リコール届出番号	外 1064	リコール開始日	平成 15 年 12 月 4 日
不具合の部位（部品名）	原動機		
基準不適合状態にあると認める構造、装置又は性能の状況及びその原因	原動機のクランク角センサの耐久性が不足しているため、原動機の振動等により、内部の半田付け部に亀裂が生じ、正常な信号が発信されないことがある。そのため、原動機の回転が不安定となり、最悪の場合、原動機が停止して再始動が出来なくなるおそれがある。		
改善措置の内容	全車両、クランク角センサを対策品と交換する。

リコール対象車の主要諸元

## 改善箇所説明図

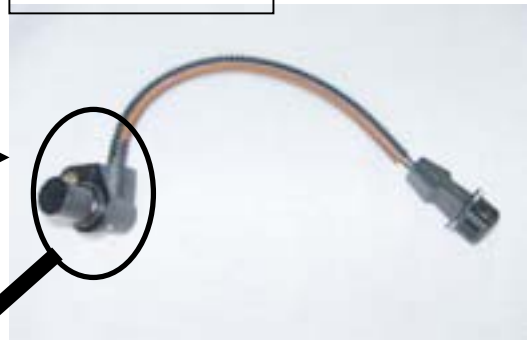
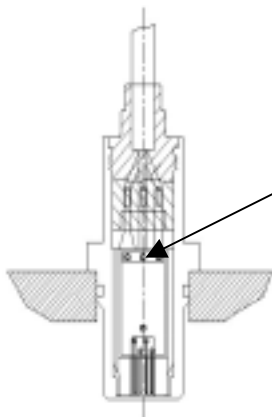
原動機のクランク角センサの耐久性が不足しているため、原動機の振動等により、内部の半田付け部に亀裂が生じ、正常な信号が発信されないことがある。そのため、原動機の回転が不安定となり、最悪の場合、原動機が停止して再始動が出来なくなるおそれがある。

識別：部品本体の部品番号表示  
39180-37150 を使用する。

全車両、クランク角センサを対策品と交換する。
